# 柏崎刈羽原子力発電所 6号炉及び7号炉

## 基準地震動の策定について コメント回答

平成27年10月2日  
東京電力株式会社

Katsumata (2010)より抜粋  
(一部加筆・修正)

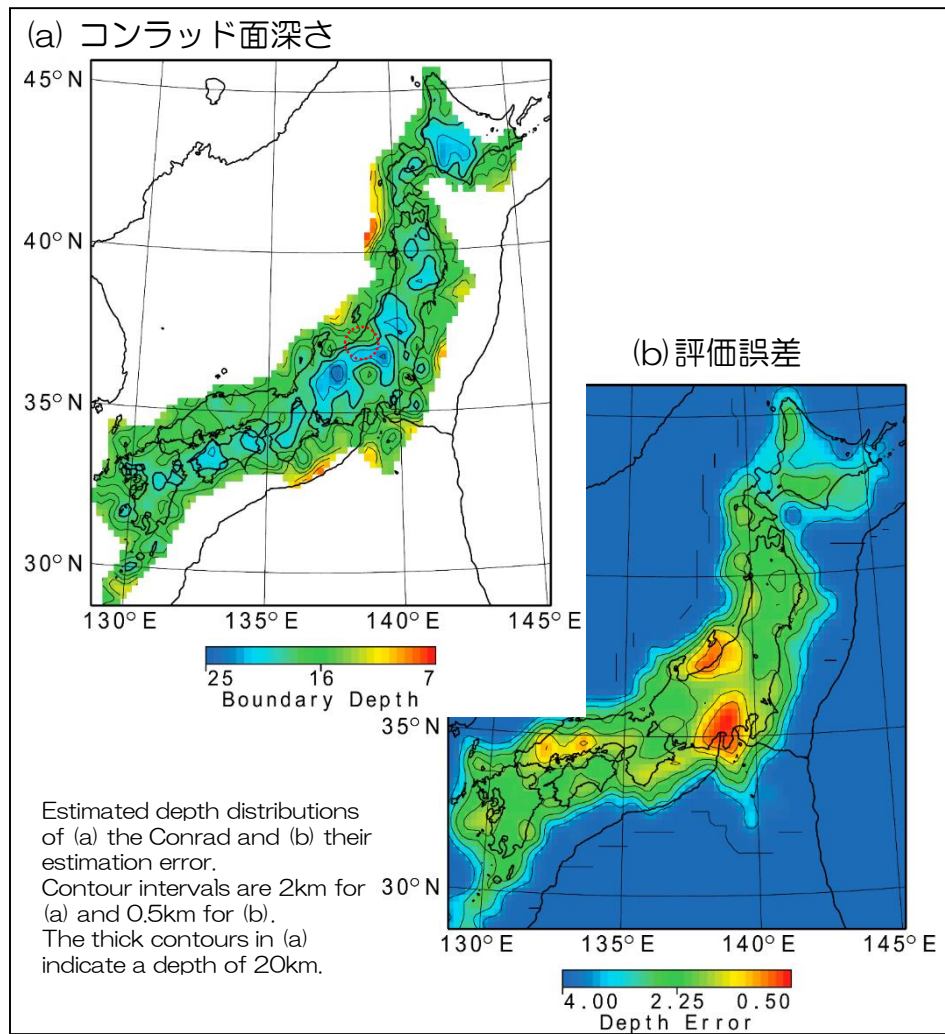
内容	説明概要	ページ
1	H27 4/24	地震発生層の上端・下端について、断層の途中で速度構造が変わる場合にどのような考えでモデルを設定しているのか説明すること。	・防災科研J-SHISの地震基盤深さのコンター図によると敷地周辺の活断層については、想定される断層面は、概ね基盤深さが一様な領域に位置しており、速度構造の変化が認められる部分は敷地から遠い断層であり、敷地の地震動評価に与える影響が小さいことをご説明。	5~19
2	H27 4/24	コンラッド面については、新しい情報を確認したうえで、適切な表現に見直すこと。	・Katsumata(2010)の検討結果など、新しい知見を反映するとともに、適切な表現に修正。	13

敷地周辺のコンラッド面深さ※は15~16km程度  
※コンラッド面の深さは、上部地殻の下限深さに概ね対応

## ②要素地震に関する検討-a. スペクトルインバージョンと要素地震の再見積もり 地震動評価に与える影響確認

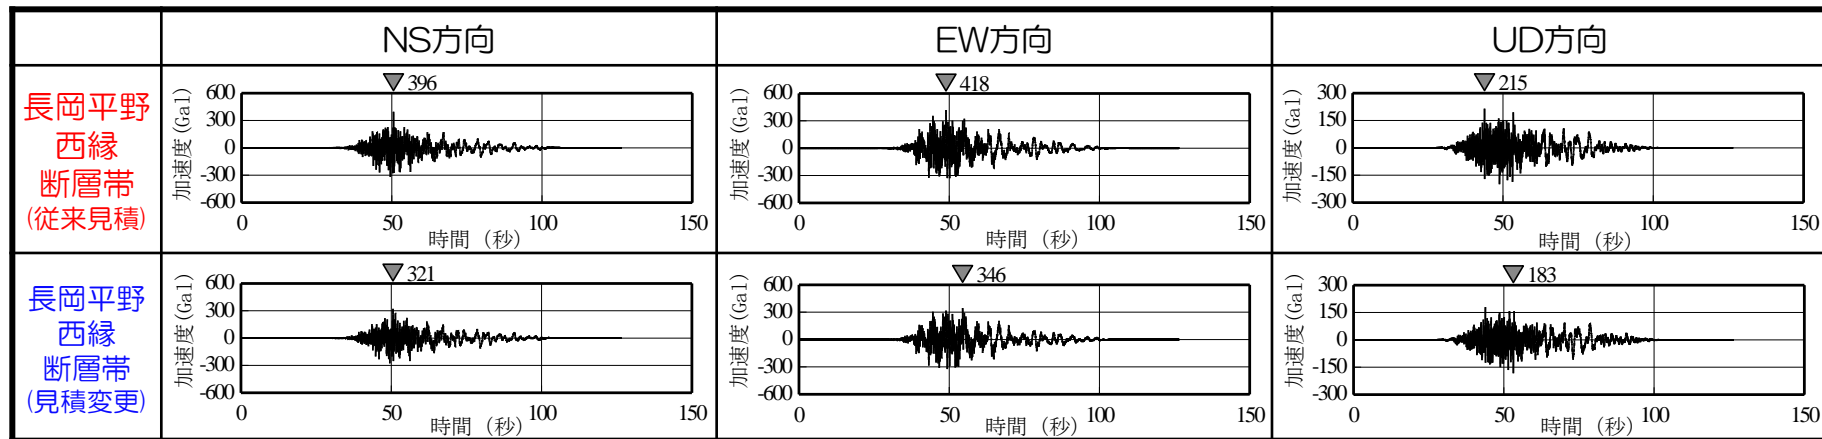
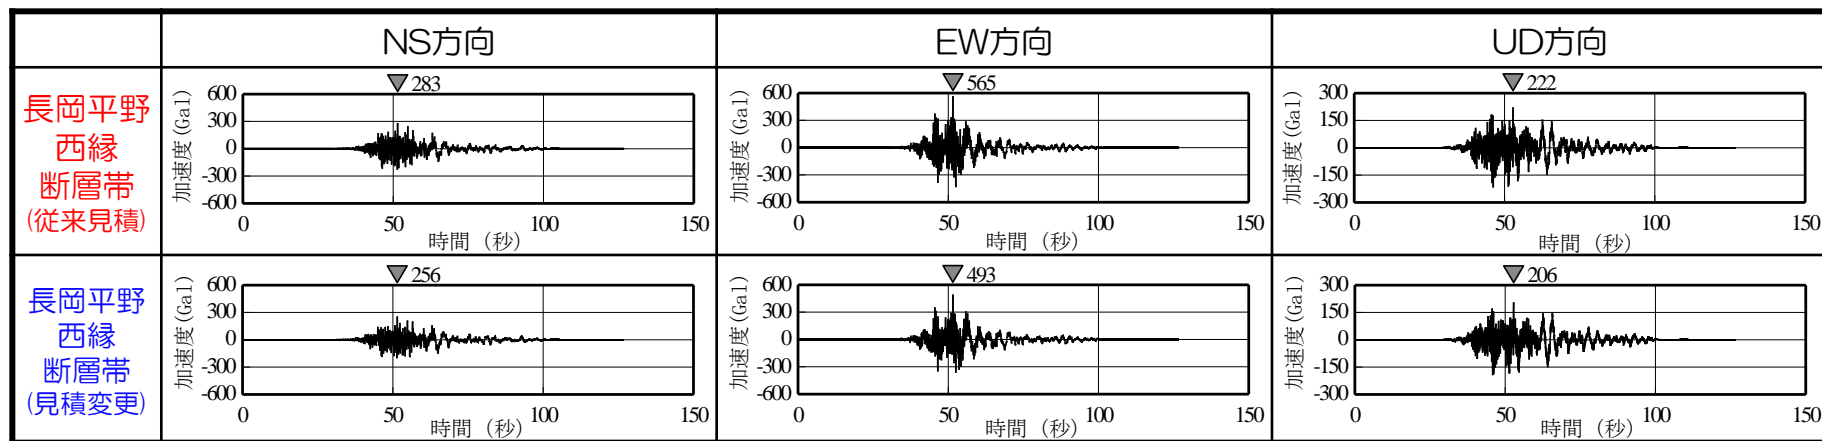
14	H27 4/24	長大な逆断層の断層パラメータの設定方法については、最新知見である壇ほか(2015)を盛り込んで取り纏めること。	<ul style="list-style-type: none"> <li>壇ほか(2015)による手法を用いて設定したパラメータについて記載を追記。</li> </ul>	143~149
15	H27 4/24	片貝断層の評価で2つの要素地震を用いているが、複数の要素地震を用いているような研究事例があれば示すこと。	<ul style="list-style-type: none"> <li>2つ以上の要素地震を用いて評価されている事例をご提示。</li> <li>また、1つの要素地震を用いたケース、角田・弥彦断層及び気比ノ宮断層に異なる要素地震を用いたケースなど要素地震の影響について確認した結果をご説明。</li> </ul>	190,191 200~208

- 長岡平野西縁断層帯による地震（傾斜角50° のケース）において、スペクトルインバージョンの結果を踏まえ要素地震の見積もりを変更した場合、地震動評価結果に与える影響について確認。

■ 要素地震の見積もりを変更した場合においても、地震動評価結果に与える影響は小さいことを確認。

■ 要素地震の見積もりを変更した場合においても、地震動評価結果に与える影響は小さいことを確認。
